**NOTA CIRCULAR MODIFICATORIA N° 1**

**REF.:** EXPTE. N° 29.608/2010  
Licitación Pública N° 61/2010 - Iconos Tecnopolis.  
Apertura: 4 de Octubre de de 2010 14:00 hs.

**ANEXO**  
**ESPECIFICACIONES TECNICAS**

**ICONO OCTAEDRO – sector CONTINENTE AGUA:**

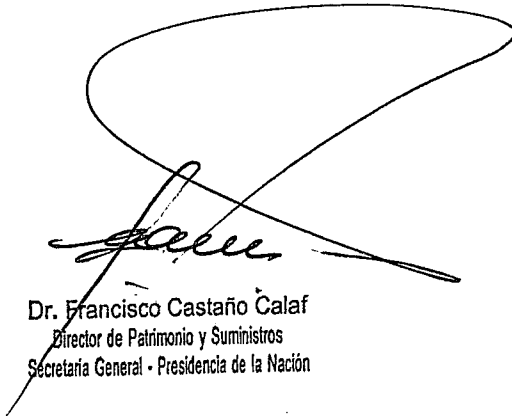
**Donde Dice:**

Octaedro compuesto por 8 triángulos de lado mayor 25,72 m, lados menores 24,27m, altura total 19,85 m, longitud en proyección 30 m

**Debe Decir:**

Octaedro sobre planta cara de-18 mts de lado y en proyección 28 mts, peso 17.5 Tn de Acero.
